**Dotyczy: rozszerzenia warunków technicznych znak: DW/IBM/608/61560/2016 z dnia 25.10.2016 r. na budowę sieci kanalizacji sanitarnej wraz z przyłączami w ulicy Sowinieckiej i bocznej od niej w Mosinie.**

**Załączniki:** Mapa do celów projektowych w skali 1:500.

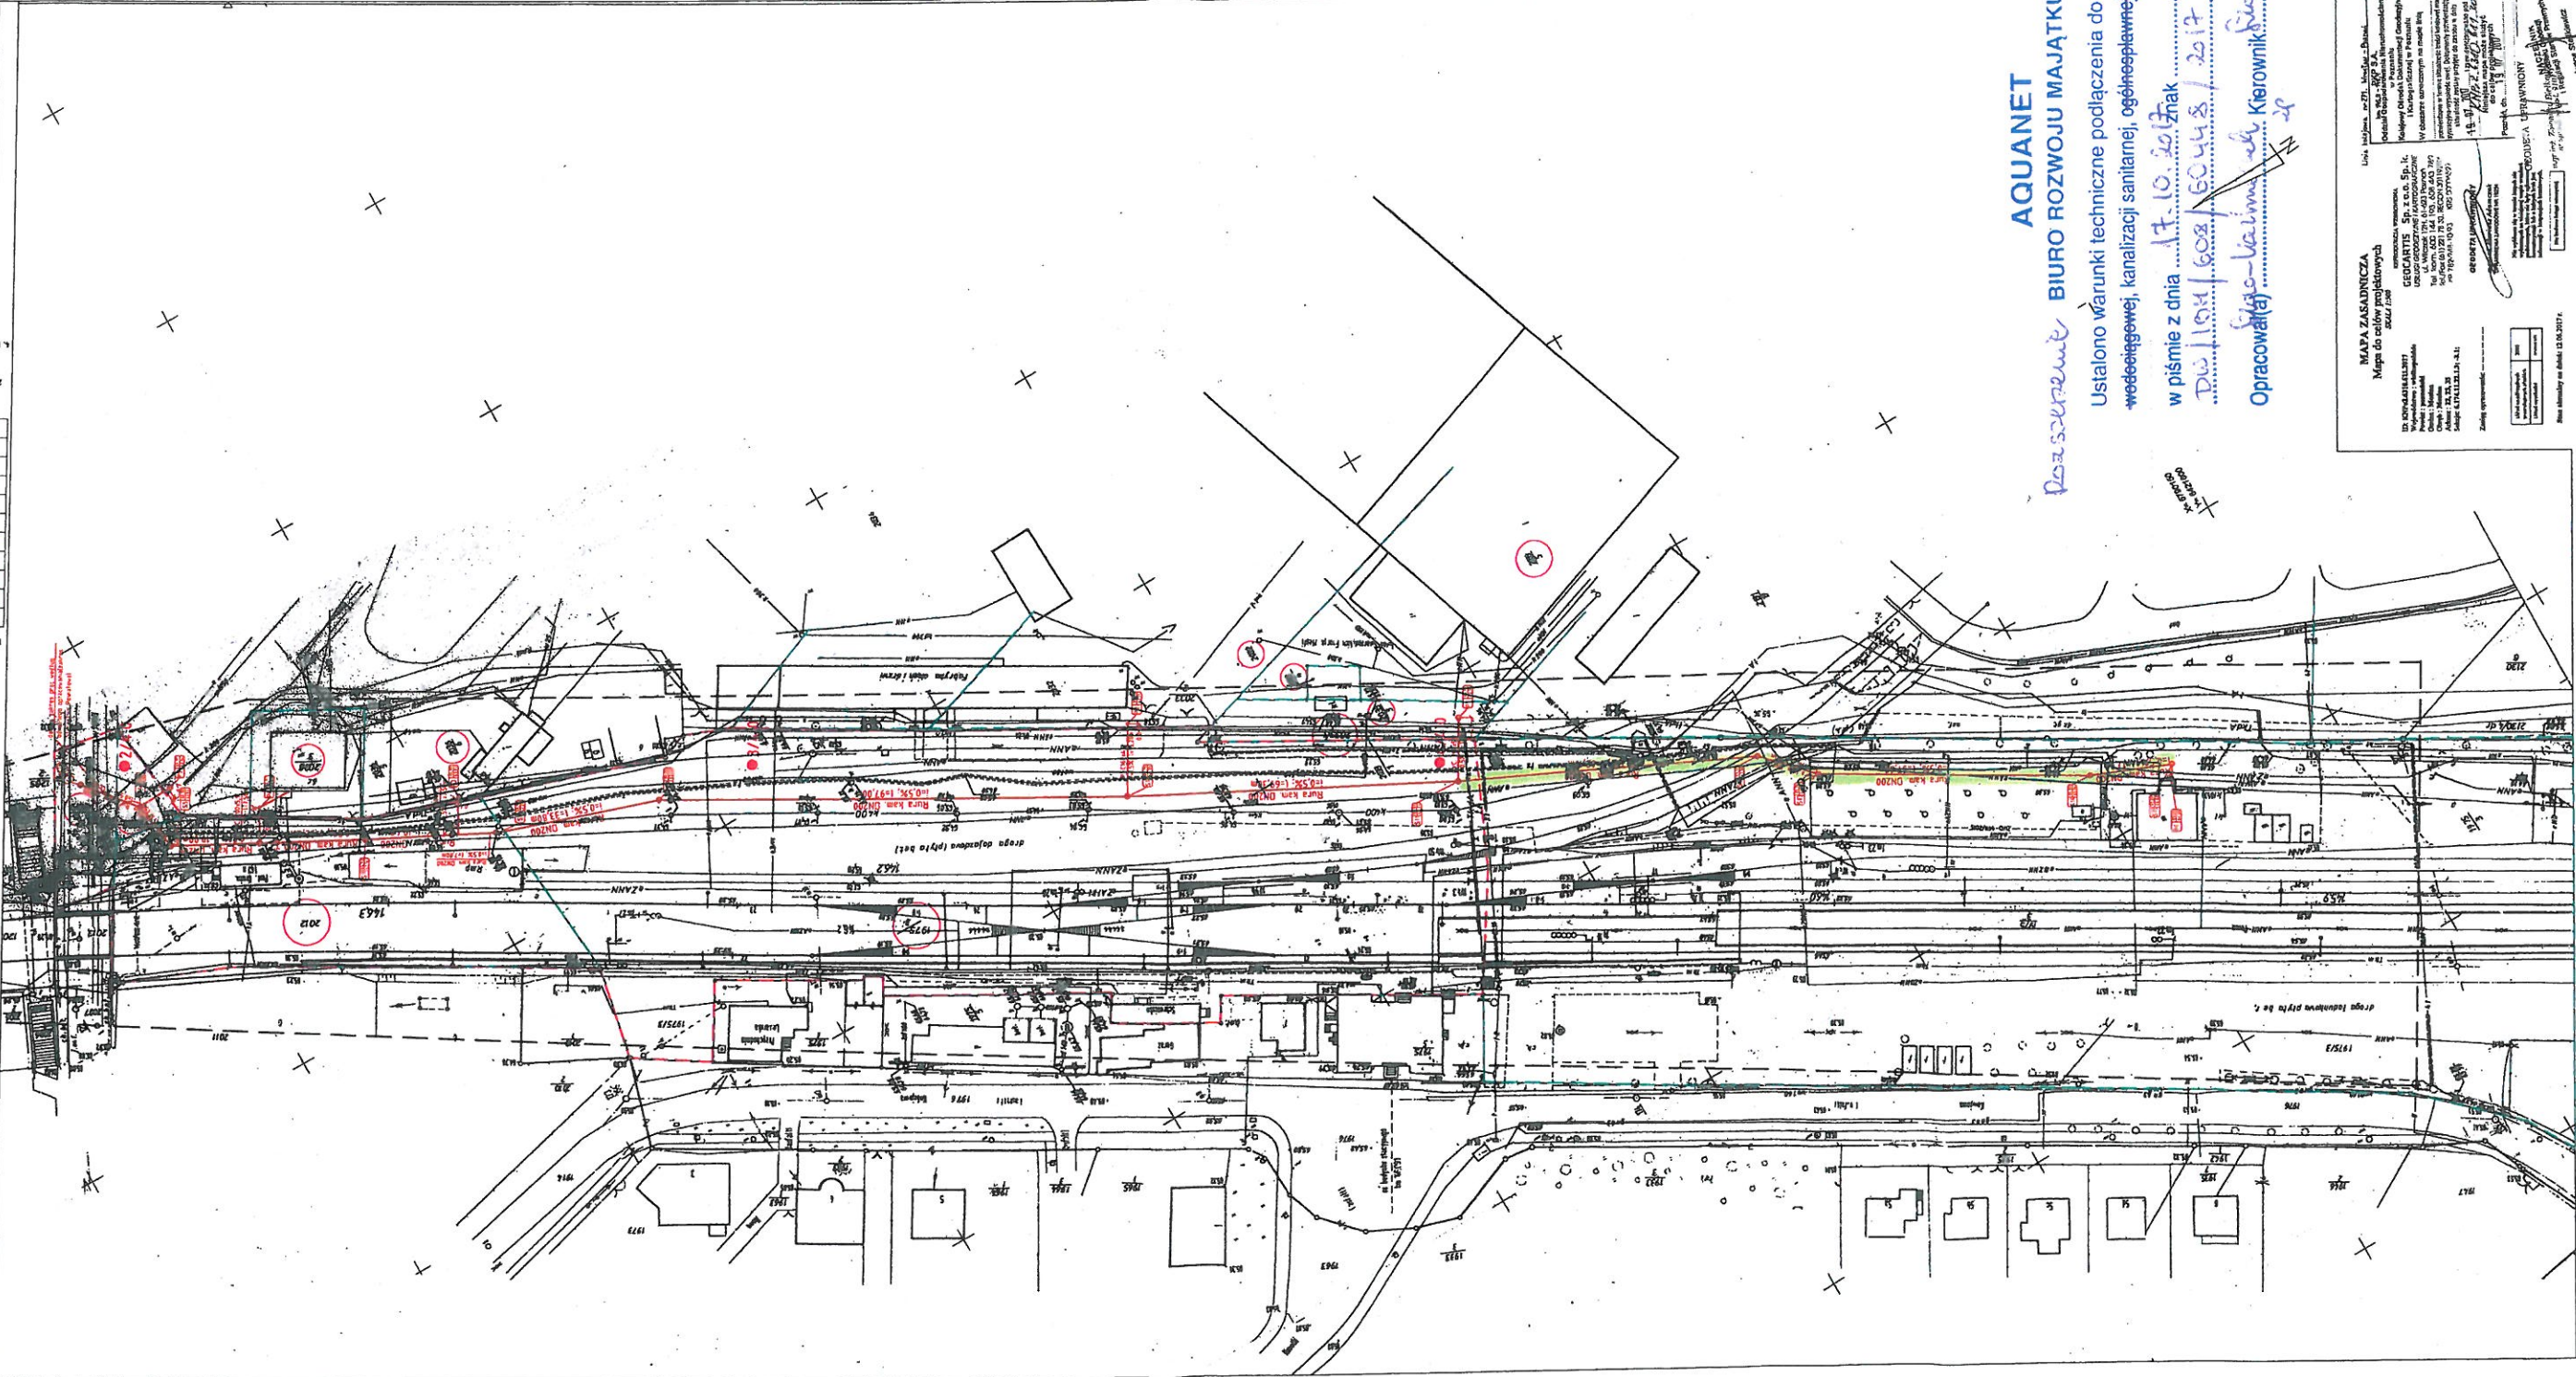
Z uwagi na konieczność podłączenia do sieci kanalizacji sanitarnej istniejącego budynku mieszkalnego zlokalizowanego na działce nr geod. 1975/3, należy w drodze dojazdowej wzdłuż torów kolejowych (boczna od ul. Sowinieckiej) projektowaną sieć kanalizacji sanitarnej o średnicy DN 200 mm przedłużyć o około 150 m (odcinek zaznaczony kolorem zielonym na załączonej mapie) i zaprojektować dodatkowo jedno przyłącze kanalizacji sanitarnej.
